REGIONE SICILIANA  
ASSESSORATO del TERRITORIO e dell'AMBIENTE  
DIPARTIMENTO dell'AMBIENTE  
L'ASSESSORE

- In sede di Conferenza in sintesi:
- il Proponente ha comunicato di avere concordato con il Servizio 3 del Dipartimento dell’Agricoltura le modifiche al progetto seguendo come richiesto le linee guida del MITE ed inoltre, di avere proceduto a trasmettere le integrazioni richieste da ARPA Sicilia e dall’Ufficio del Genio Civile di Catania e di avere inoltrato richiesta di A.I.U. all’Autorità di Bacino;

Figura 3.5 - Consumo di suolo netto annuale pro capite a livello provinciale (2017-2018). Fonte: elaborazioni ISPRA su cartografia SNPA (modificato)

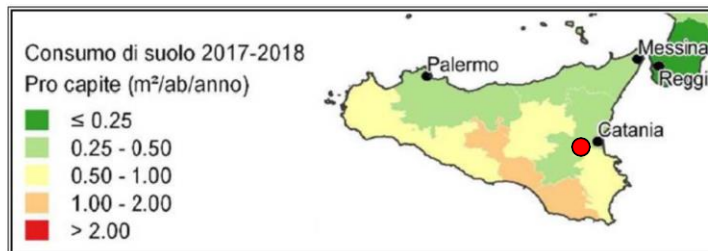
**VALUTATO** che quanto riportato dal proponente in risposta alla criticità n 27 e 28 risponde solo in parte a quanto richiesto nelle stesse poiché il proponente: (i) non chiarisce quali e quanti impianti siano presenti nell'area vasta considerata; (ii) non produce gli approfondimenti in merito al consumo di suolo rapportandolo ai dati forniti da ARPA Sicilia nella pubblicazione "Consumo di suolo in Sicilia Monitoraggio nel periodo 2017-2018", ed eventuali aggiornamenti; (iii) nell'analisi riferita al consumo per un raggio di 10 Km, non chiarisce/riporta il rapporto tra superficie territoriale considerata e le superfici occupate dai singoli impianti fotovoltaici esistenti, autorizzati e in fase di istruttoria/autorizzazione; (iv) lo studio non viene rapportato ai dati più aggiornati pubblicati da ARPA Sicilia sul monitoraggio del Consumo di suolo in Sicilia" e non è corredato dai necessari elaborati grafici atti a fornire, almeno su scala provinciale (e con specifica indicazione dei dati riferibili ai singoli Comuni), un'adeguata rappresentazione dell'indice di consumo di suolo occupato da impianti da FTV esistenti/autorizzati riferito: sia al rapporto tra superficie di suolo "consumato" e superficie territoriale complessiva; sia al consumo di territorio per abitante insediato.

- *in relazione alla pubblicazione dell'ARPA citata si evidenzia che i campi fotovoltaici sono inseriti tra le attività di consumo di suolo reversibile e, quindi, già la stessa ARPA, seguendo le linee guida dell'ISPRA, non considera la presenza di un campo fotovoltaico come un elemento che causa impatti irreversibili o che può provocare fenomeni di desertificazione. In ogni caso si tratta di valutazioni in via di aggiornamento e con le nuove tecniche di realizzazione dei campi fotovoltaici la direzione verso cui si va è quella di modificare anche questa tipologia di valutazione; in ogni caso si evidenzia che la provincia di Catania è caratterizzata da percentuali di occupazione di suolo modeste (0,91 mq/ab/anno), con performance decisamente migliori della media nazionale:*

- *in relazione agli impatti cumulativi con altri progetti esistenti/autorizzati/in via di autorizzazione si può dire che in una vasta area di raggio 10 km dai siti di interesse (348,7 kmq) sono presenti alcuni impianti che complessivamente rappresentano una superficie lorda (aree impermeabilizzate, aree interessate dai pannelli ed aree interfilari) pari a meno di 5 km2, di cui aree impermeabilizzate pari a circa 0,1 km2 (estensione approssimativa ma in eccesso non conoscendo l'esatta distribuzione delle aree impermeabilizzate degli altri parchi (cabine, locali tecnici, stazioni di utenza, ect)), in ogni caso percentuale minimale rispetto all'intera area studiata (0,02 %). **Anche aggiungendo la porzione di area impermeabilizzata prevista dal nostro progetto (0,004 km2) la percentuale complessiva di area impermeabilizzata resta del tutto irrilevante. Per le motivazioni sopra esposte, l'impatto cumulativo relativo alla sottrazione di suolo è del tutto trascurabile.***
